**Изменение № 2 ГОСТ Р 51160—98 Автобусы для перевозки детей. Технические требования**

**Утверждено и введено в действие Приказом Федерального агентства по техническому регулированию и метрологии от 29.10.2007 № 277-ст**

**Дата введения 2008-01-01**

Рисунок Б.2 — Расположение сидений

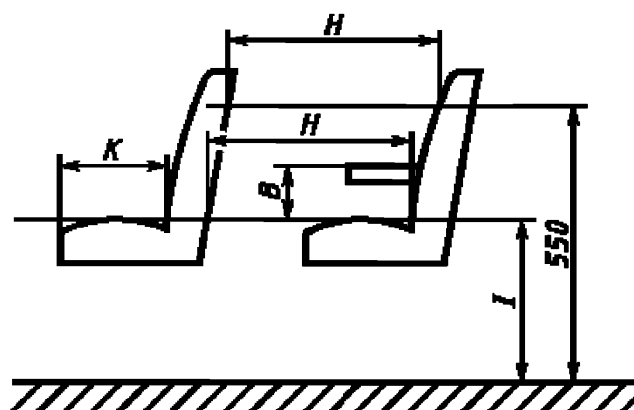
Приложение Б. Рисунок Б.2 заменить новым:
